CONVITE DE PREÇOS Nº 11/2023

PROCESSO ADMINISTRATIVO Nº 5981/2023

RESPOSTA A PEDIDO DE ESCLARECIMENTO

**OBJETO: CONTRAÇÃO DE EMPRESA PARA FECHAMENTO DA BASE AVANÇADA DA GUARDA MUNICIPAL DE SÃO CARLOS**

Imagem 01: Projeto de gradil disponibilizado

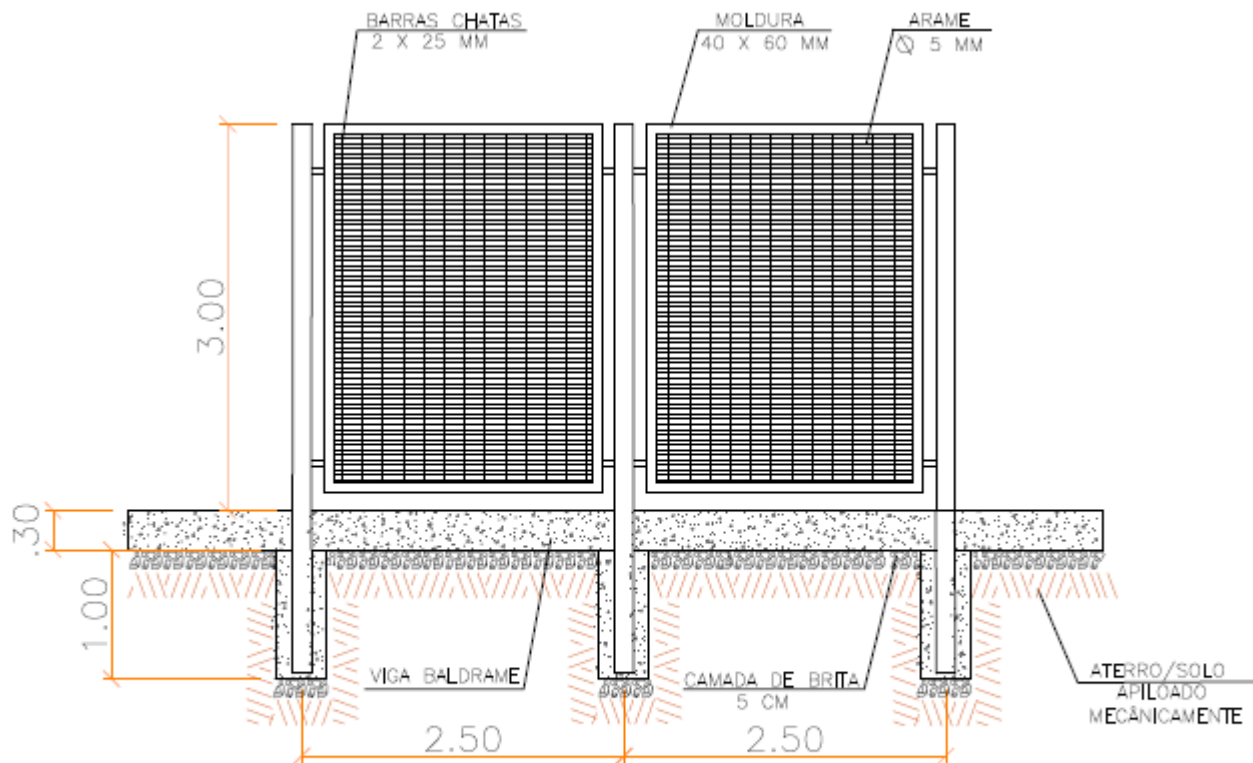
Nota-se que no item de composição planilhado/solicitado não consta nenhuma informação à respeito do requadro solicitado em projeto

Pergunto: Devemos seguir a cotação do gradil de fechamento conforme projeto ou conforme planilha orçamentária? Necessariamente deve haver esse requadro ou podemos cotar conforme padrão utilizado nas obras da prefeitura (sem requadro)???

Esclarecemos que a imagem 01 referente ao projeto do gradil está divergente e desatualizado do modelo proposto na Revisão 01, publicado no dia 08/11/2023, conforme "COMUNICADO DE REABERTURA" e "ANEXOS DO EDITAL", disponíveis na página do certame.

Tanto projeto quanto orçamento e memorial descritivo foram atualizados nesta ocasião.
